中型トラック電気装置（ボディコントロールモジュール）のリコールについて

リコール届出番号4267

改善箇所説明図

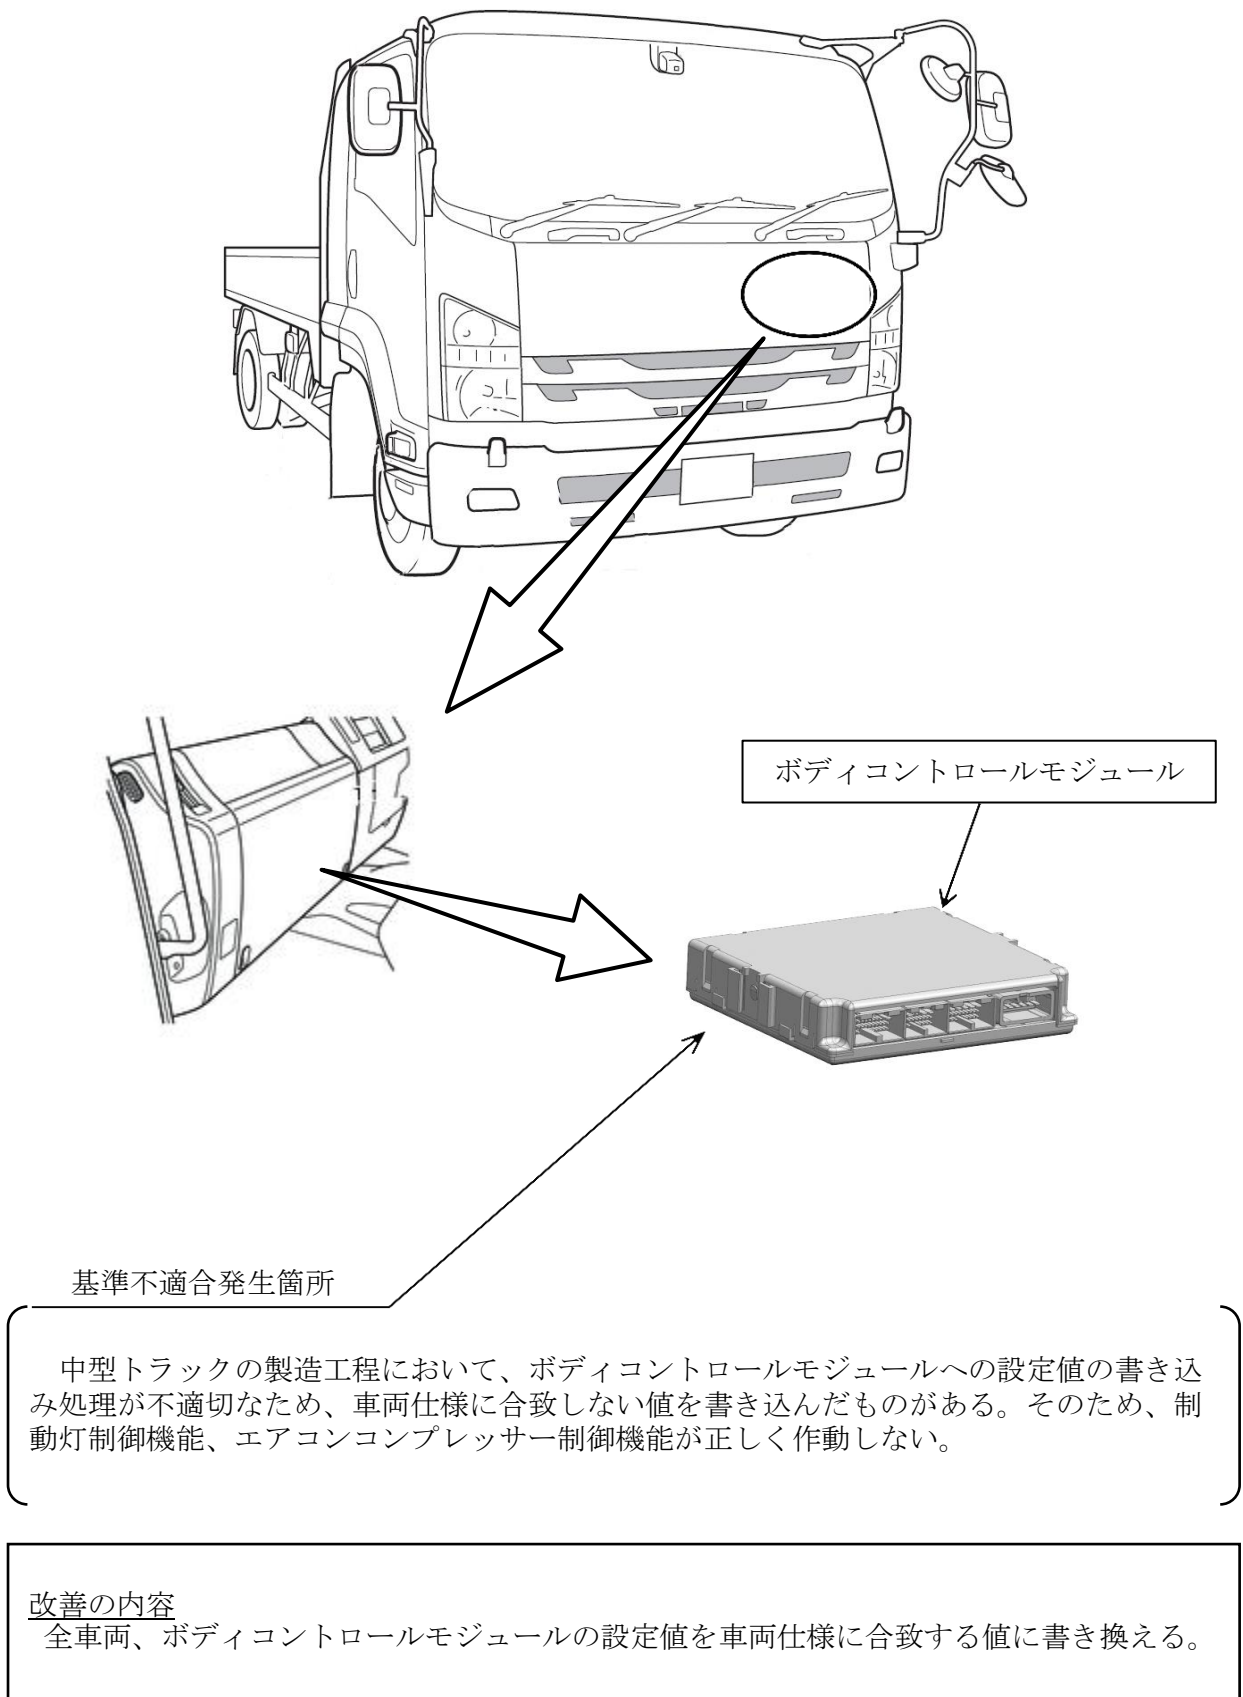
中型トラックの製造工程において、ボディコントロールモジュールへの設定値の書き込み処理が不適切なため、車両仕様に合致しない値を書き込んだものがあります。そのため、制動灯制御機能、エアコンコンプレッサー制御機能が正しく作動しません。

全車両、ボディコントロールモジュールの設定値を車両仕様に合致する値に書き換えます。

識別 : ステアリングコラムブラケット部に識別シール (グレー色) を貼付する。
